改善箇所説明図

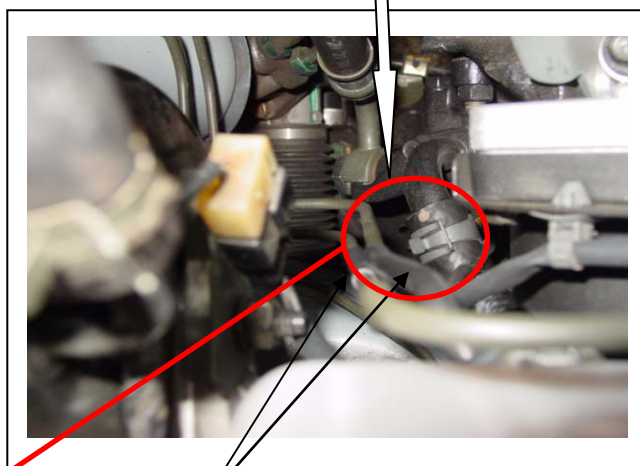
基準不適合発生箇所

制動装置のマスタシリンダにおいて、ブレーキパイプの組み付け順序を間違ったものがあるため、パワーステアリングパイプとの隙間が少ないものがある。そのため、走行時の振動等により当該ブレーキパイプとパワーステアリングパイプが干渉することがあり、そのまま使用を続けると、当該ブレーキパイプが損傷してブレーキ液が漏れ、最悪の場合、制動力が低下するおそれがある。

改善の内容

全車両、当該ブレーキパイプを点検し、誤って取付けされておりパワーステアリングパイプとの隙間が少ない場合および、当該ブレーキパイプに損傷が認められた場合は新品と交換する。

識別：ABS ブレーキパイプ 2 本に黄色ペイントを塗布する。
